**Stadt Meersburg - Bebauungsplan „Lichtenwiese-Schützenrain“
Beteiligung der Behörden und Träger öffentlicher Belange Mai – Juni 2021**

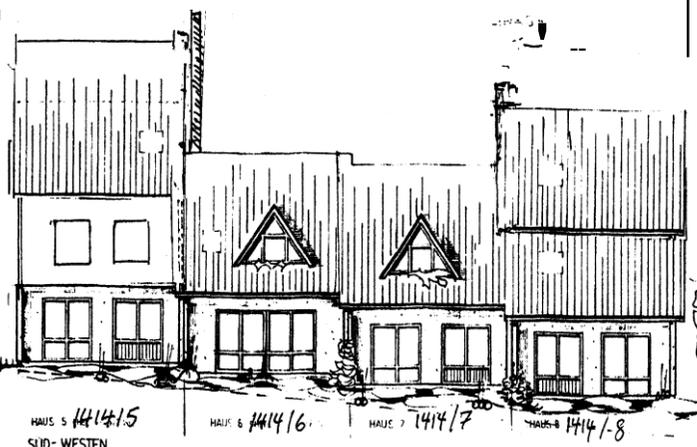
Behörde / Gemeinde Privatpersonen	Stellungnahmen	Bewertung	Beschluss erforderlich ja/nein
<p>Privat 3 vom 06.06.2021</p>	<p>Im Kontext mit den verbleibenden Reihenhäusern in der Hans-Dieter Str., der Reihenhausezeile in der Dr. Zimmermannstr. und den umliegenden Nachbargebäuden wäre die angestrebte harmonische Höhengestaltung ad absurdum geführt. Dies widerspricht auch einer generell einheitlich durchlaufenden Firsthöhe bei Reihenhäuseranlagen. Vor der Genehmigung der Änderung dieses Bebauungsplanes sollten die dafür zuständigen Damen und Herren sich vor Ort ein Bild verschaffen, wobei es hilfreich wäre, die geplanten Höhen durch ein Stangengerüst o.ä. zu visualisieren.</p>	<p>Berechnung der Höhen einbezogen, während dies an der Dr.-Zimmermann-Straße nicht der Fall ist. Die Höhen entwickeln sich ab dem Erdgeschoss.</p>	
<p>Privat 4 vom 11.06.2021</p>	<p>der Bau-Höhengestaltung, GH und WH, speziell für die Häuser der Reihenhäuseranlage (1 mal 4 Reihenhäusergespann), die in der Hans-Dieter-Str. aneinander liegen, widersprechen wir.</p> <p>Die bisher im Plan-Gebiet sichtbare städtebauliche Ordnung, die bisher für alle Doppel- und Reihenhäuser-Verbände identisch durchlaufende Firsthöhen zeigt, und eine einheitliche Dachgestaltung der Reihenhäuser aufweist, zu wahren - wie das im genannten Plan festgehalten ist, wird künftig bei der dann möglichen GH-Firsthöhe von 11,50 m bei derzeitig bestehenden GHmax-Firsthöhen von 8,80 m nicht gehalten werden.</p> <p><u>Die weitere Begründung liegt bei.</u> Betreff: Widerspruch gegen die 2.Änderung des Bebauungsplans „Lichtenwiese-Schützenrain“ vom 20. 4. 2021 – FSt. 1414/6 sowie 1414/5, 1414/7 1414/8 und weitere</p> <p>Unser o.g. Grundstück 1414/6 sowie die benachbarten werden durch die GHmax der Nutzungsschablone für die Grundstücke Reihenhäuseranlage 1414/5 bis 1414/8, durch den BEBAUUNGSPLAN „LICHTENWIESE-SCHÜTZENRAIN 2.</p>	<p>Die Planung soll den betroffenen Grundstückseigentümern eine mittel- bis langfristige Perspektive für die Entwicklung ihrer Gebäude und die Schaffung zusätzlicher Wohnflächen bieten. Dabei orientiert sich die zulässige Höhenentwicklung nicht nur an der Straßenhöhe, sondern auch an den zulässigen Höhen der benachbarten Gebäude. Die gewünschte Reduzierung auf eine Gesamthöhe von 10 m und eine Wandhöhe von 7 m würde zu einem Ungleichgewicht gegenüber der Nachbarbebauung führen, bei der im Westen ebenfalls 11 m/ 8 m zulässig sind.</p> <p>Dabei wird nicht verkannt, dass die Bebauung, in den Zeiträumen, in denen nur einzelne Gebäude einer Hausgruppe aufgestockt werden, eine</p>	<p>Zustimmung zu den Aussagen der Verwaltung / Planer und Beibehaltung der festgesetzten Wand- und Gebäudehöhen</p>
